Motivo: Fraude monedas 2€

En algunos establecimientos se ha observado la aparición de una moneda falsa de 2€ que es aceptada por los modelos con el selector de monedas Nri G13.

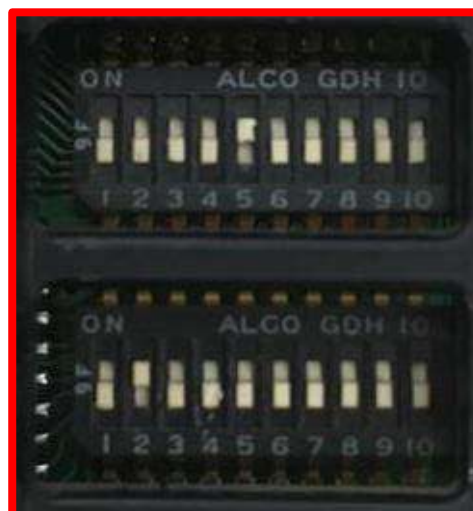
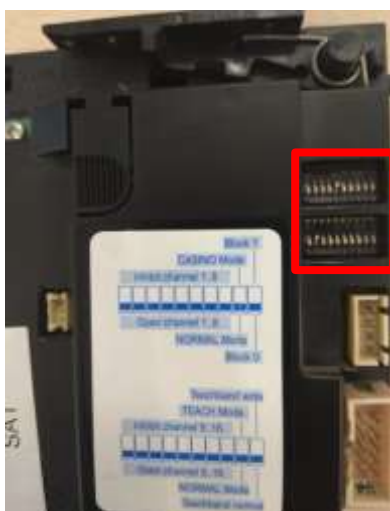
Por prevenir la entrada de estas monedas falsas se recomienda desactivar la aceptación de la moneda de 2€.

La desactivación de esta moneda, se realiza físicamente en el propio monedero de la siguiente forma:

- Banco 1, Dip switch número 5, posición ON.
- Banco 2, Dip switch número 2, posición ON.
- Resto de switches, posición OFF.
